敦賀発電所2号炉  
ボーリング柱状図の記事欄に係るご指摘への回答  
補足説明資料1

平成30年調査会社報告書のうち  
申請書に反映した10孔のボーリング柱状図記事欄の比較

令和2年9月24日  
日本原子力発電株式会社

報告書作成用柱状図  
(H26年10月)

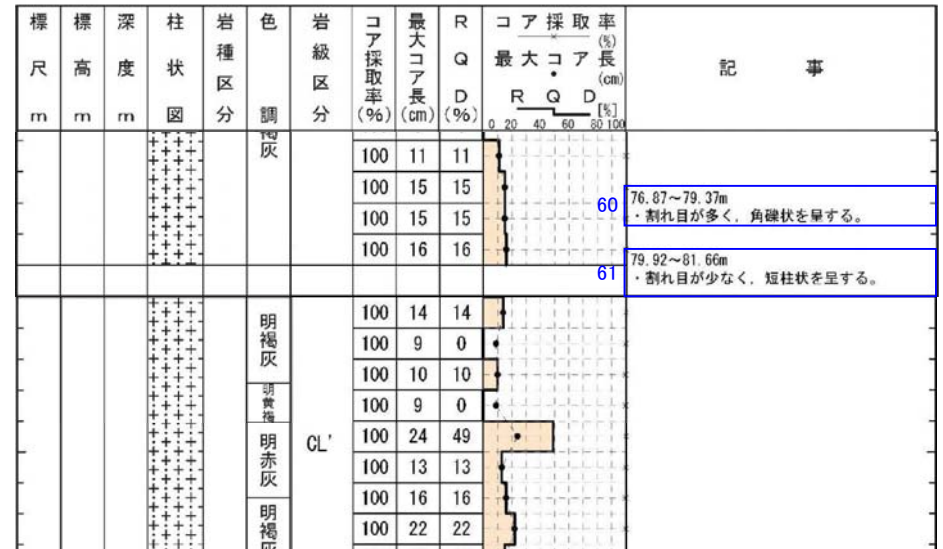
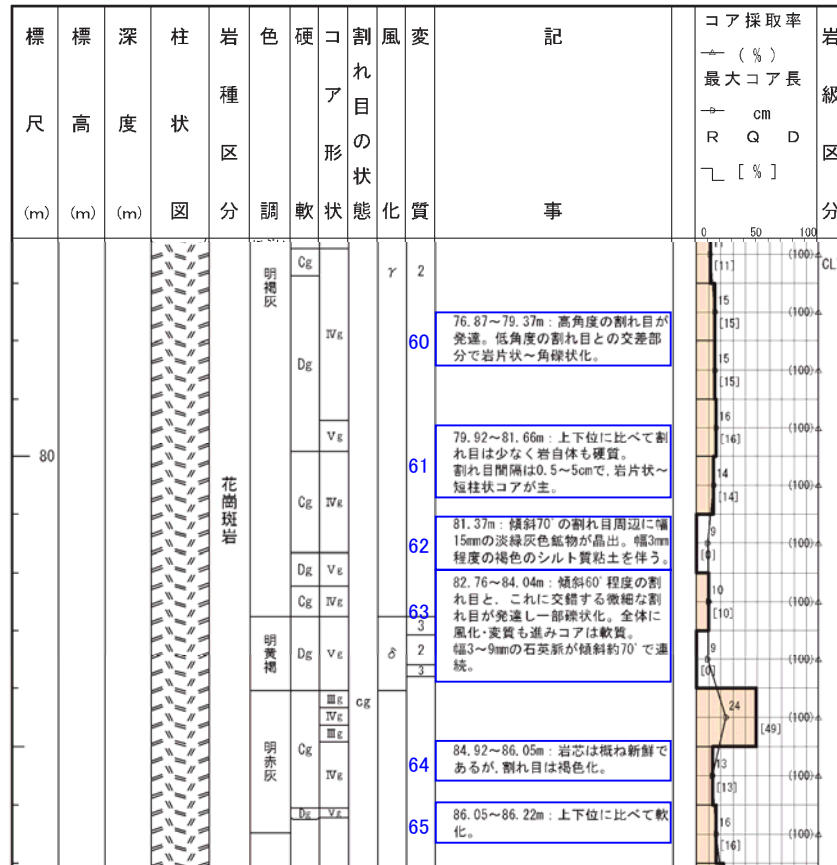
記事	報告書作成用柱状図(H26年10月)⇒申請書用柱状図
60	・“コア形状”欄に基づき角礫状と記載。
61	・硬軟については、岩級区分で示しているため削除。 ・“コア形状”欄に基づき短柱状と記載。
62	・シルト質粘土を挟み込むが、幅狭く、周囲の岩盤に劣化が認められないことから削除。
63	・硬軟や割れ目の発達については、RQD, 最大コア長, 岩級区分で示しているため削除。 ・割れ目沿いに礫状化するが、掘削時の機械割れと判断し削除。 ・鉱物脈については補足的なものであるため削除。
64	・割れ目沿いの褐色化については、補足的なものであるため削除。
65	・硬軟の程度については、岩級区分で示しているため削除。

報告書作成用柱状図  
(H26年10月)

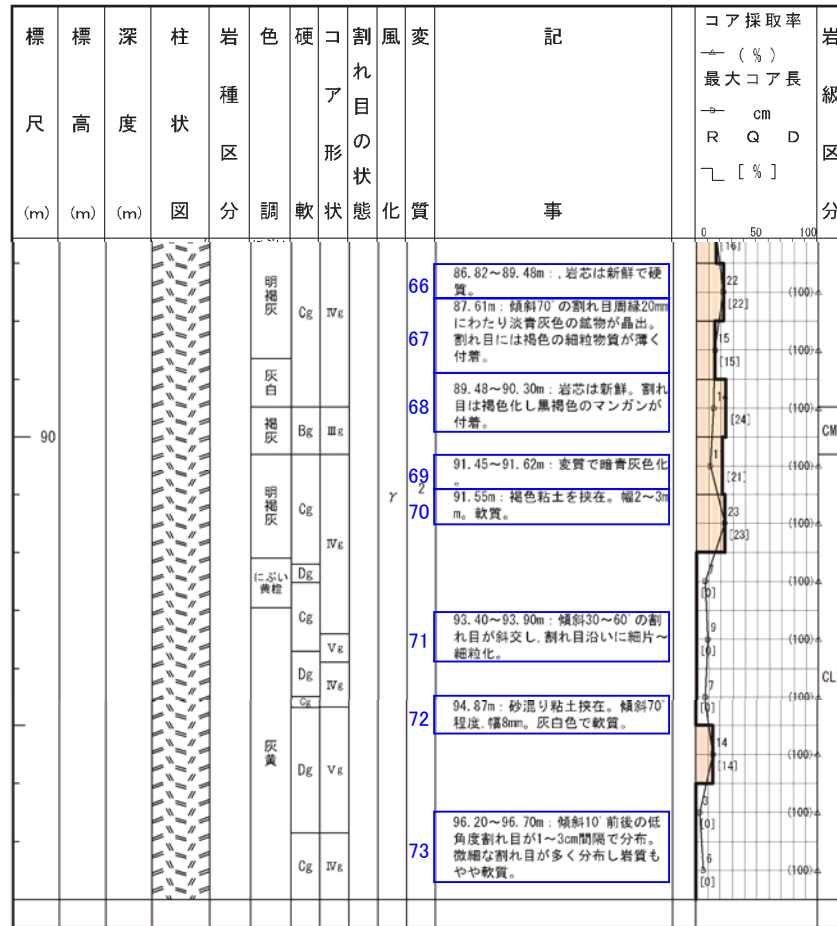
記事	報告書作成用柱状図(H26年10月)⇒申請書用柱状図
66	・硬軟については、岩級区分で示しているため削除。
67	・割れ目沿いの鉱物の晶出については、補足的なものであるため削除。
68	・割れ目沿いの変色、マンガンについては、補足的なものであるため削除。
69	・変色については、補足的なものであるため削除。
70	・粘土を挟在するが、幅狭く、周囲の岩盤に劣化が認められないことから削除。
71	・割れ目の発達程度については、RQD, 最大コア長, 岩級区分で示しているため削除。
72	・粘土を挟在するが、直線性や連続性に乏しいことから削除。
73	・割れ目の発達程度については、RQD, 最大コア長, 岩級区分で示しているため削除。

報告書作成用柱状図  
(H26年10月)

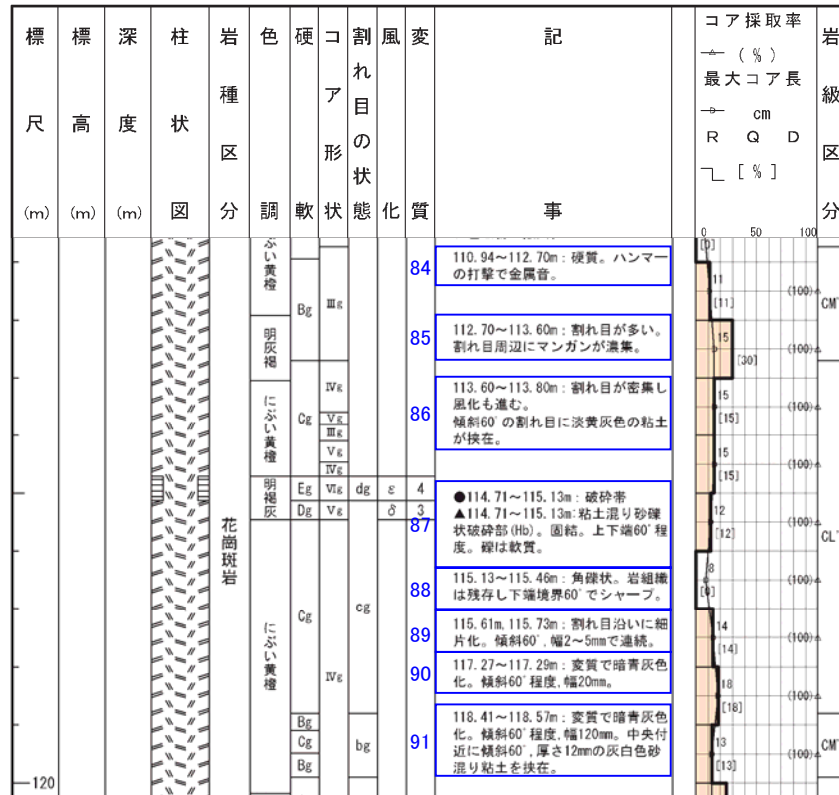
記事	報告書作成用柱状図(H26年10月)⇒申請書用柱状図
84	・硬軟については、岩級区分で示しているため削除。
85	・“コア形状”欄に基づき角礫状と記載。 ・マンガンについては、補足的なものであるため削除。
86	・割れ目の発達程度については、RQD, 最大コア長, 岩級区分で示しているため削除。 ・粘土を挟在するが、直線性や連続性に乏しいことから削除。
87	・薄片観察の結果で得られた最新活動面の変位センスを記載。 ・色調, 粒度, 累計幅について、申請前までに別途行っていた。地盤安定解析用の物性値設定を目的とした破碎部の再観察の結果に基づき記載。 ・ポアホールテレビの解析結果による最新活動面の走向・傾斜を記載。 ・硬軟については、申請書では記載しないこととしているため削除。 ・砂礫状部の礫の硬軟の記載は補足的なものであるため、礫は軟質との記載については削除。
88	・割れ目の発達程度については、RQD, 最大コア長, 岩級区分で示しているため削除。
89	・割れ目沿いに細片化しているが、挟在物の連続性に乏しく、周囲の岩盤に劣化が認められないことから削除。
90	・割れ目沿いの変色については、補足的なものであるため削除。
91	・粘土を挟在するが、直線性や連続性に乏しいことから削除。

報告書作成用柱状図  
(H26年10月)

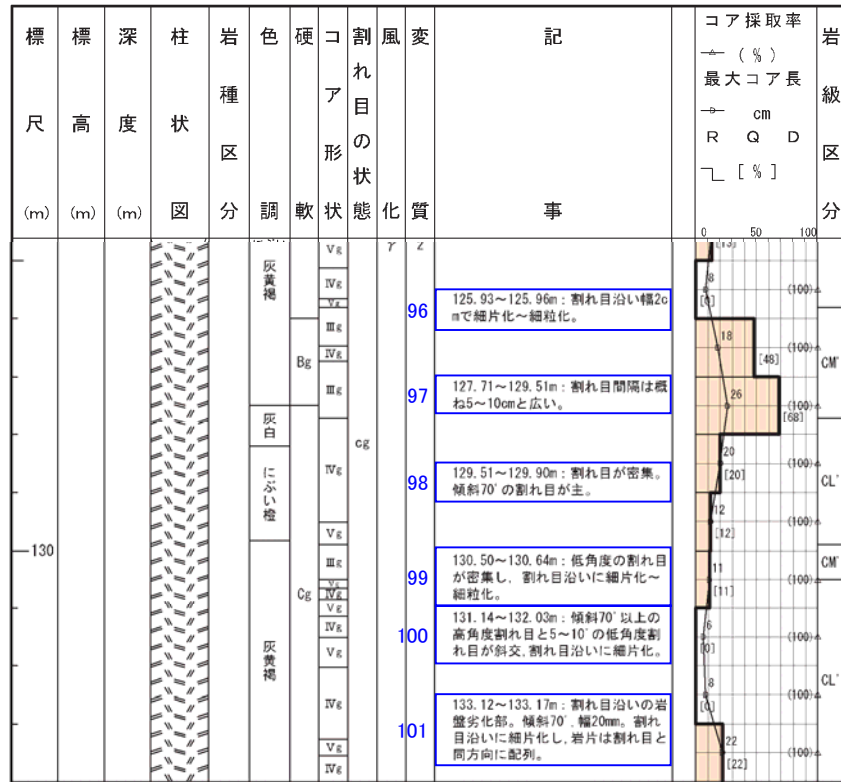
記事	報告書作成用柱状図(H26年10月)⇒申請書用柱状図
96	<ul style="list-style-type: none"> <li>割れ目の発達程度については、“コア形状”欄に基づき角礫状と記載。</li> <li>細粒化については、掘削時の機械割れと判断し削除。</li> </ul>
97~101	<ul style="list-style-type: none"> <li>割れ目の発達程度については、RQD、最大コア長、岩級区分で示しているため削除。</li> <li>割れ目沿いの細片化、細粒化については、当該区間の周囲と明瞭な差が認められないため削除。</li> </ul>

報告書作成用柱状図  
(H26年10月)

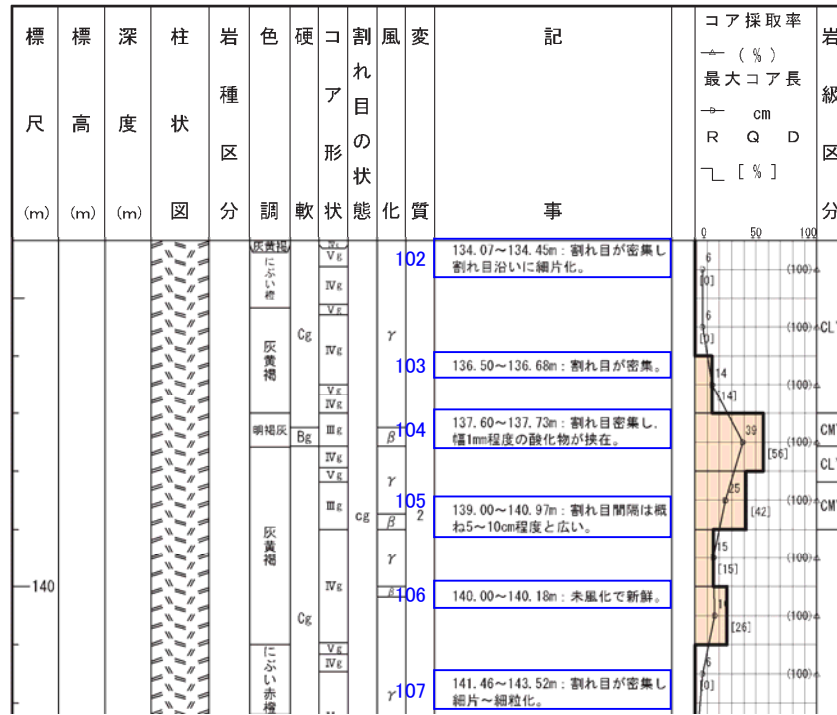
記事	報告書作成用柱状図(H26年10月)⇒申請書用柱状図
102	・割れ目の発達の数については、RQD、最大コア長、岩級区分で示しているため削除。 ・割れ目沿いの細片化、細粒化については、当該区間の周囲と明瞭な差が認められないため削除。
103	・割れ目の発達の数については、“コア形状”欄に基づき角礫状と記載。
104	・割れ目の発達の数については、RQD、最大コア長、岩級区分で示しているため削除。 ・酸化物の挟在については、補足的なものであるため削除。
105	・割れ目の発達の数については、RQD、最大コア長、岩級区分で示しているため削除。
106	・風化を伴う岩盤の劣化の数については、岩級区分で示しているため削除。
107	・割れ目の発達の数については、“コア形状”欄に基づき細礫状と記載。

報告書作成用柱状図  
(H26年10月)

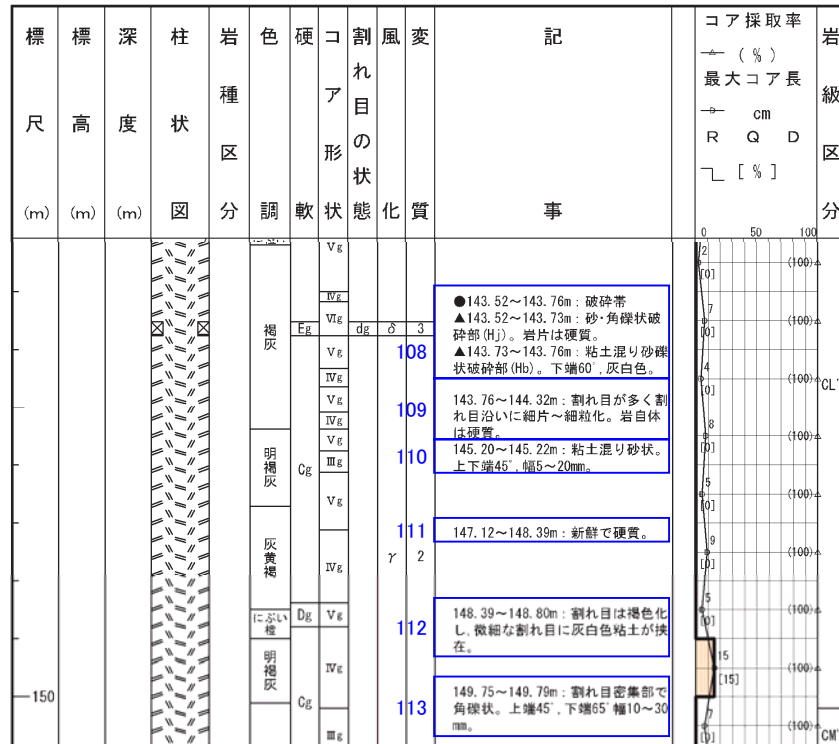
記事	報告書作成用柱状図(H26年10月)⇒申請書用柱状図
108	<ul style="list-style-type: none"> <li>薄片観察の結果で得られた最新活動面の変位センスを記載。</li> <li>表現の見直し(砂・角礫状及び粘土混じり砂礫状→粘土混じり砂礫状)</li> <li>“色調”欄に基づき褐灰と記載。</li> <li>ポアホールテレビの解析結果による最新活動面の走向・傾斜を記載。</li> <li>砂・角礫状部の岩片の硬軟は補足的なものであるため、岩片は硬質との記載については削除。</li> </ul>
109	<ul style="list-style-type: none"> <li>割れ目の発達程度については、“コア形状”欄に基づき角礫状と記載。</li> </ul>
110	<ul style="list-style-type: none"> <li>粘土混じり砂状を呈するが、連続性や直線性に乏しいことから削除。</li> </ul>
111	<ul style="list-style-type: none"> <li>硬軟については、岩級区分で示しているため削除。</li> </ul>
112	<ul style="list-style-type: none"> <li>割れ目に粘土を挟在するが、連続性に乏しいことから削除。</li> </ul>
113	<ul style="list-style-type: none"> <li>角礫状を呈するが、連続性に乏しいことから削除。</li> </ul>

報告書作成用柱状図  
(H26年10月)

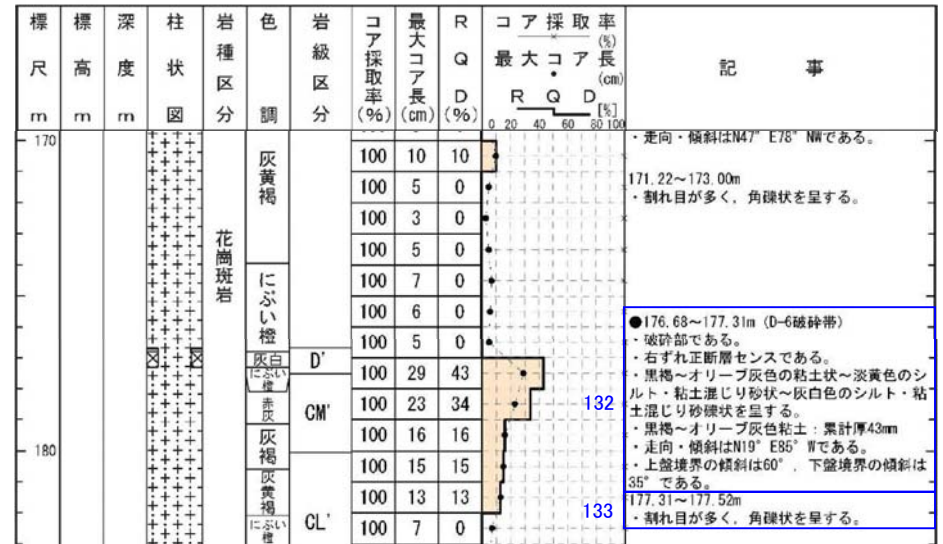
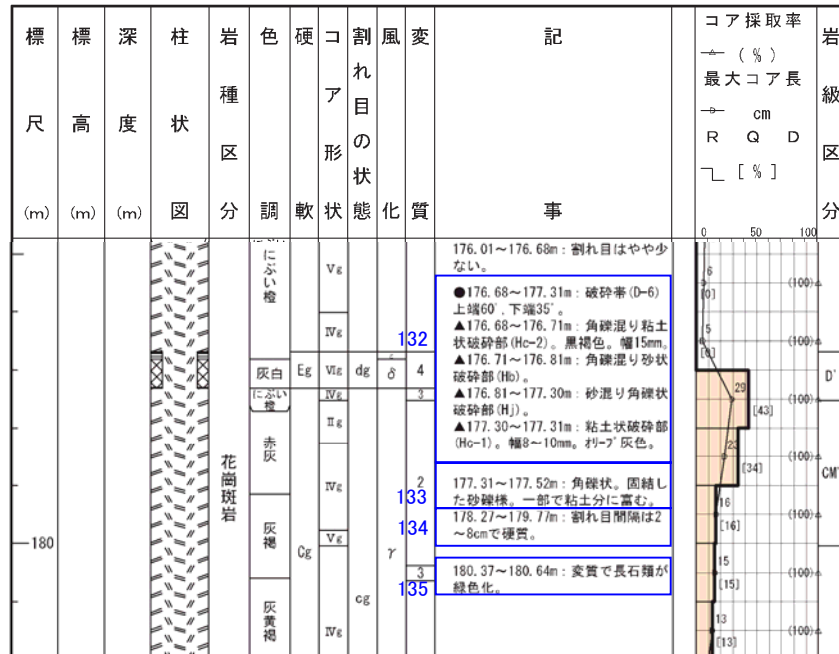
記事	報告書作成用柱状図(H26年10月)⇒申請書用柱状図
132	<ul style="list-style-type: none"> <li>・薄片観察の結果で得られた最新活動面の変位センスを記載。</li> <li>・色調、粒度、累計幅について、申請前までに別途行っていた、地盤安定解析用の物性値設定を目的とした破砕部の再観察の結果に基づき記載。</li> <li>・ポアホールテレビの解析結果による最新活動面の走向・傾斜を記載。</li> </ul>
133	<ul style="list-style-type: none"> <li>・一部で粘土を含むが、粘土の配列が系統的でなく連続性や直線性に乏しいことから削除。</li> </ul>
134	<ul style="list-style-type: none"> <li>・割れ目の発達程度については、RQD、最大コア長、岩級区分で示しているため削除。</li> </ul>
135	<ul style="list-style-type: none"> <li>・長石類の緑色化については、変質に関する補足的なものであるため削除。</li> </ul>

報告書作成用柱状図  
(H26年10月)

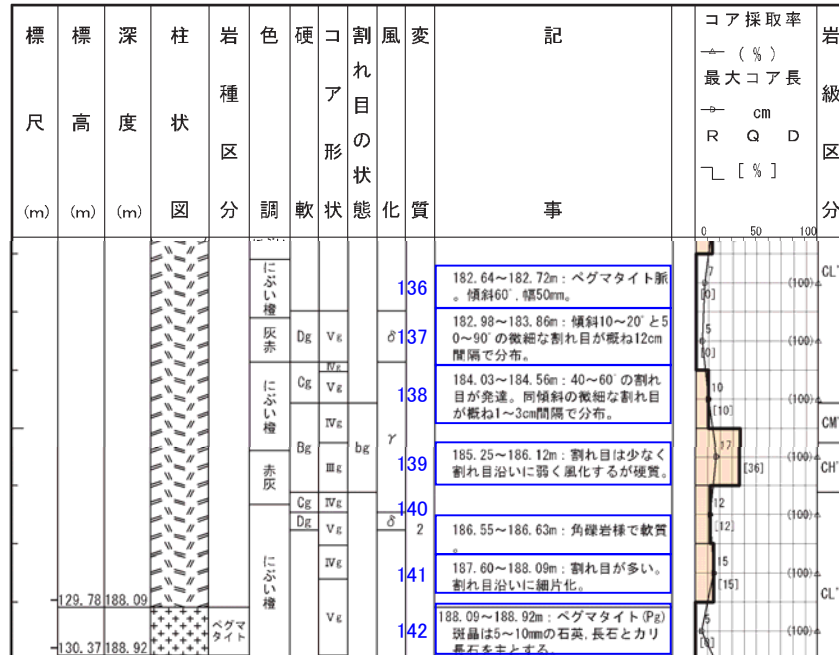
記事	報告書作成用柱状図(H26年10月)⇒申請書用柱状図
136	・鉱物脈については、補足的なものであるため削除。
137	・割れ目の発達程度については、RQD, 最大コア長, 岩級区分で示しているため削除。
138	・割れ目の発達程度については、RQD, 最大コア長, 岩級区分で示しているため削除。
139	・硬軟や割れ目の発達程度については、RQD, 最大コア長, 岩級区分で示しているため削除。
140	・マンガン汚染により、角礫岩様に見えるものであるため削除。 ・硬軟については、岩級区分で示しているため削除。
141	・割れ目の発達程度については、“コア形状”欄に基づき角礫状と記載。
142	・変更なし

報告書作成用柱状図  
(H26年10月)

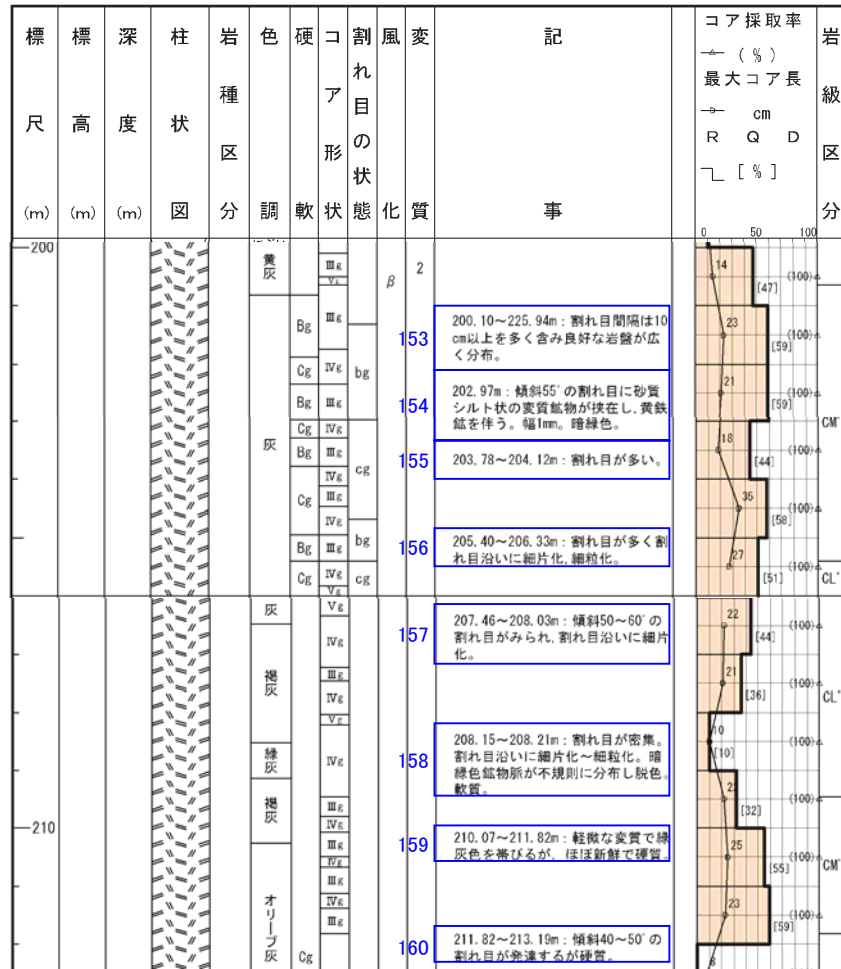
記事	報告書作成用柱状図(H26年10月)⇒申請書用柱状図
153	・割れ目の発達程度については、“コア形状”欄に基づき短柱状と記載。
154	・割れ目沿いの鉱物の晶出については、補足的なものであるため削除。
155	・割れ目の発達程度については、“コア形状”欄に基づき角礫状と記載。
156~160	・比較的硬質な区間であり、一部割れ目沿いに細片化するが、挟在物の連続性に乏しく周囲の岩盤に劣化が認められないことから削除。 ・色調については、補足的なものであるため削除。 ・硬軟については、岩級区分で示しているため削除。

報告書作成用柱状図  
(H26年10月)

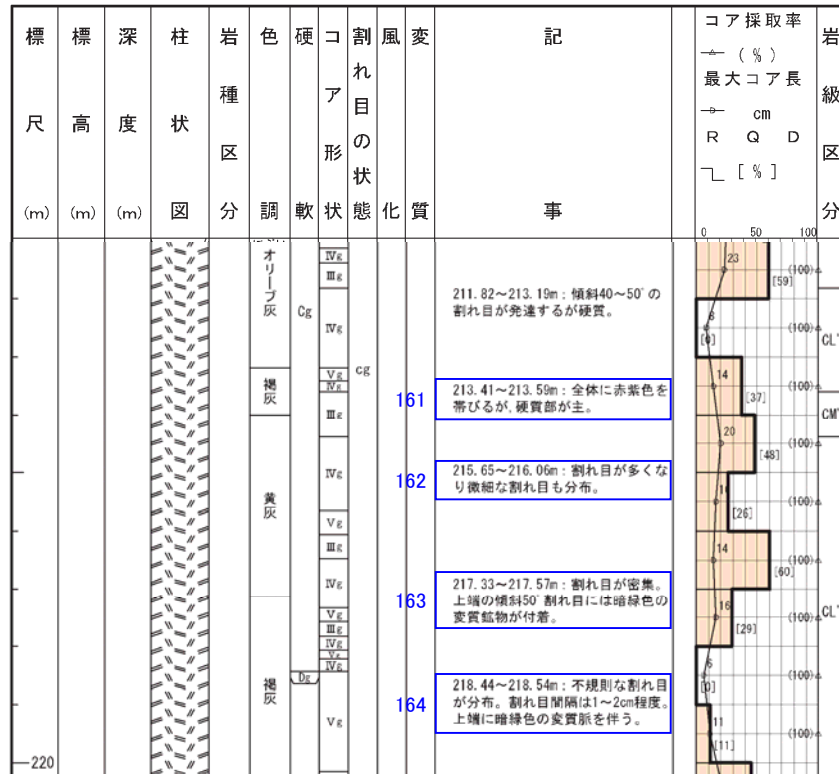
記事	報告書作成用柱状図(H26年10月)⇒申請書用柱状図
161	<ul style="list-style-type: none"> <li>・比較的硬質な区間であり、一部割れ目沿いに細片化するが、挟在物の連続性に乏しく周囲の岩盤に劣化が認められないことから削除。</li> <li>・色調については、補足的なものであるため削除。</li> <li>・硬軟については、岩級区分で示しているため削除。</li> </ul>
162	<ul style="list-style-type: none"> <li>・割れ目の発達程度については、“コア形状”欄に基づき角礫状と記載。</li> </ul>
163, 164	<ul style="list-style-type: none"> <li>・割れ目の発達程度については、RQD, 最大コア長, 岩級区分で示しているため削除。</li> <li>・割れ目沿いの鉱物の晶出については、補足的なものであるため削除。</li> <li>・一部割れ目沿いで、変質脈の挟在が見られるが、いずれも周囲の岩盤に劣化が認められないことから削除。</li> </ul>

報告書作成用柱状図  
(H26年10月)

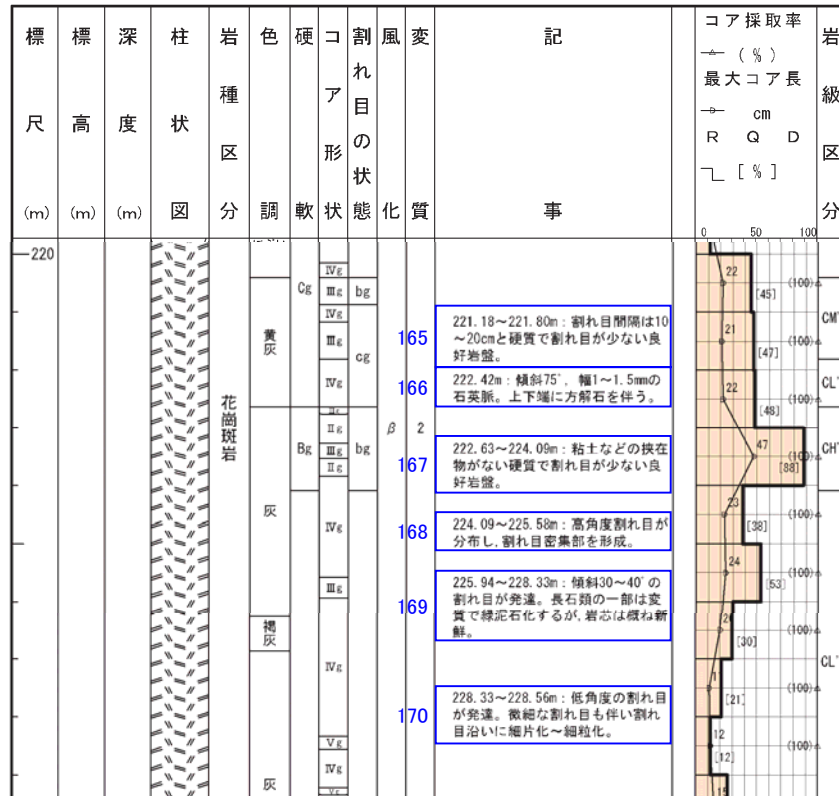
記事	報告書作成用柱状図(H26年10月)⇒申請書用柱状図
165~169	<ul style="list-style-type: none"> <li>割れ目の発達程度については、RQD、最大コア長、岩級区分で示しているため削除。</li> <li>割れ目沿いの鉱物の晶出については、補足的なものであるため削除。</li> <li>鉱物脈については、補足的なものであるため削除。</li> <li>一部割れ目沿いで、変質脈の挟入が見られるが、いずれも周囲の岩盤に劣化が認められないことから削除。</li> <li>硬軟については、岩級区分で示しているため削除。</li> <li>長石の変質については、補足的なものであるため削除。</li> </ul>
170	<ul style="list-style-type: none"> <li>割れ目の発達程度については、“コア形状”欄に基づき短柱状~角礫状と記載。</li> </ul>

報告書作成用柱状図  
(H26年10月)

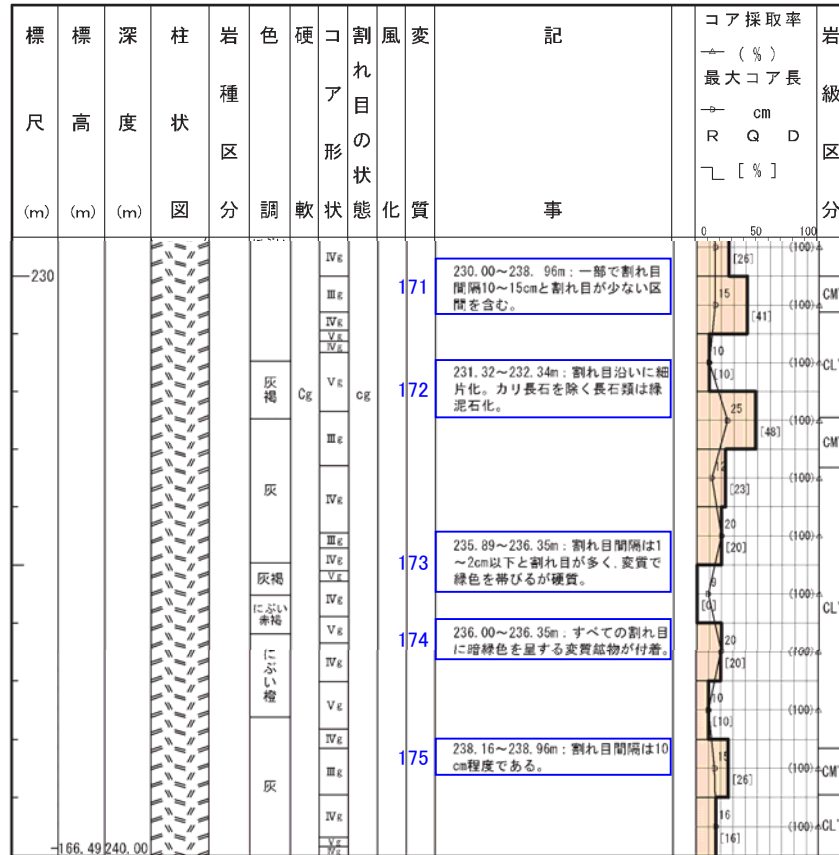
記事	報告書作成用柱状図(H26年10月)⇒申請書用柱状図
171	・割れ目の発達程度については、RQD、最大コア長、岩級区分で示しているため削除。
172	・割れ目の発達程度については、RQD、最大コア長、岩級区分で示しているため削除。 ・長石の緑泥石化については、変質に関する補足的なものであるため削除。
173	・硬軟や割れ目の発達程度については、RQD、最大コア長、岩級区分で示しているため削除。
174	・割れ目沿いの鉱物晶出については、補足的なものであるため削除。
175	・割れ目の発達程度については、“コア形状”欄に基づき柱状と記載。

報告書作成用柱状図  
(H26年9月)

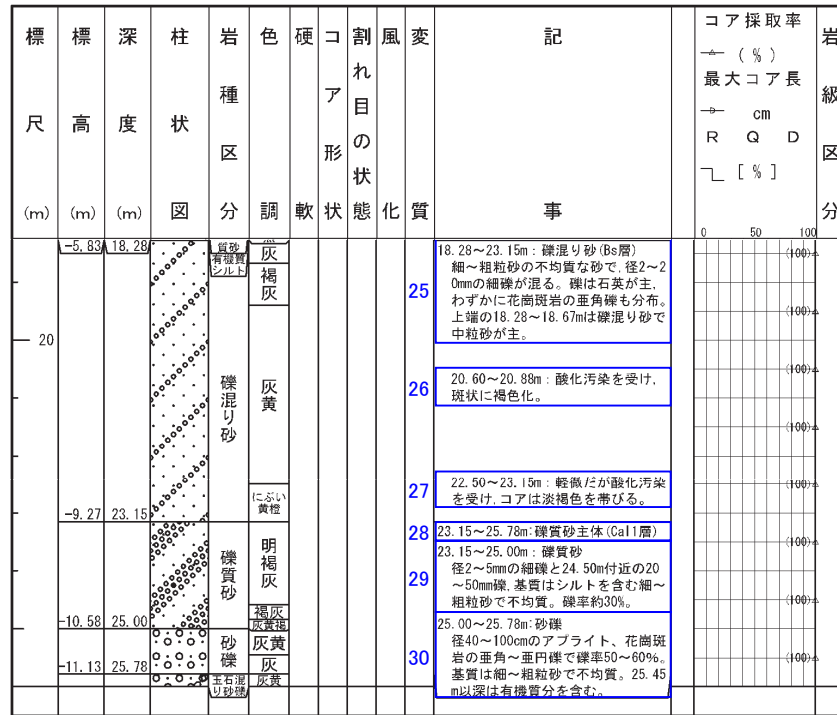
記事	報告書作成用柱状図(H26年9月)⇒申請書用柱状図
25~27	・堆積物の記載は、埋土、砂礫等の性状を示すこととし、“岩種区分”欄に対応した層相名を記載。
28	・区間毎の性状を個別に記載しているため、礫質砂主体とのまとめ書きについては削除。
29	・堆積物の記載は、埋土、砂礫等の性状を示すこととし、“岩種区分”欄に対応した層相名を記載。
30	・堆積物の記載は、埋土、砂礫等の性状を示すこととし、“岩種区分”欄に対応した層相名を記載。
